**Diversen:** Vrachtwagens met asaandrijving RBP735, RBP835, RP735 of RP835.

## Nieuwe asaandrijvingsversies worden geïntroduceerd als reserveonderdelen

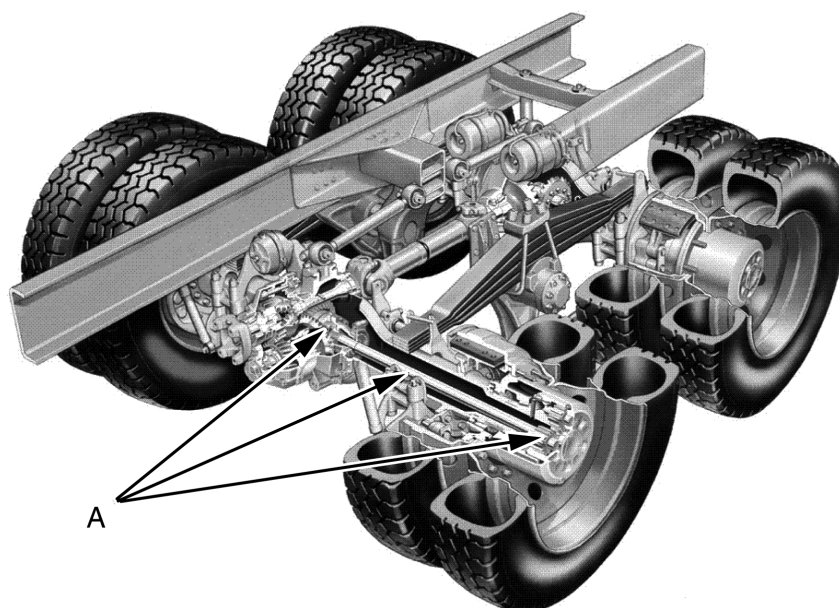
Bij vrachtwagens met naaftandwielvertragingen zijn storingen geconstateerd die zich uiten in een afname van trekkracht tijdens het rijden onder zware bedrijfsomstandigheden. Dit kan leiden tot onvoldoende comfort, slechte prestaties en in het ergste geval tot ernstige beschadiging van de aandrijfassen A en andere componenten.

Er is een aantal verbeteringen in fasen doorgevoerd aan de aandrijflijn (vooral bij de aandrijfassen) om schokken van de aandrijflijn te verminderen. Onder andere het vergroten van de diameter van de aandrijfassen is van grote invloed geweest. Deze maatregelen hebben geleid tot een langere levensduur voor de asaandrijvingen.

Vanwege het feit dat de diameter van de aandrijfassen is vergroot, moeten andere artikelen zoals het zonniewiel in de naaftandwielvertraging, de ringen, het differentieelpignon, de differentieelhuizen en de olieleidingen worden aangepast.

Als de asaandrijving moet worden omgebouwd of vervangen, volg dan de beschrijving in het *werkplaatshandboek, hoofdstuk 08-05, Asoverbrenging*.
